INFORME TÉCNICO

Junta de culata VW Crafter /
Amarok 2.0
TDI 10195900 -10220400

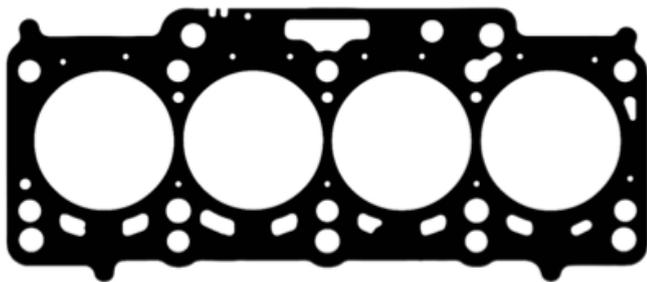
Los motores 2.0 TDI que montan los vehículos VW Crafter y Amarok, sufrieron un cambio de referencia de junta de culata en octubre de 2013 debido a un cambio de diseño, pasando de montar la junta 10195900 a la 10220400.

En el momento de la sustitución de la junta de culata, se debe tener **especial precaución en seleccionar la correspondiente junta** en función de la fecha de producción del vehículo.

10195900

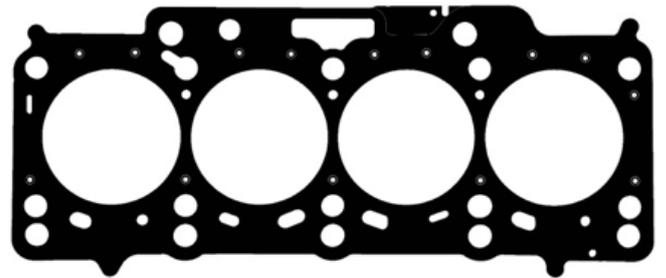
Si no se tuviese clara la fecha de producción, también es posible **identificar** la junta que viene instalada en el vehículo **mediante unas muescas identificativas**.

MUESCAS		REF. AJUSA	OEM VW
DISPOSICIÓN	#		
	1	10195900	03L103383BM
	2	10195910	03L103383BN
	3	10195920	03L103383BP

MUESCAS		REF. AJUSA	OEM VW
DISPOSICIÓN	#		
	1	10220400	03L103383DC
	2	10220410	03L103383DD
	3	10220420	03L103383DE
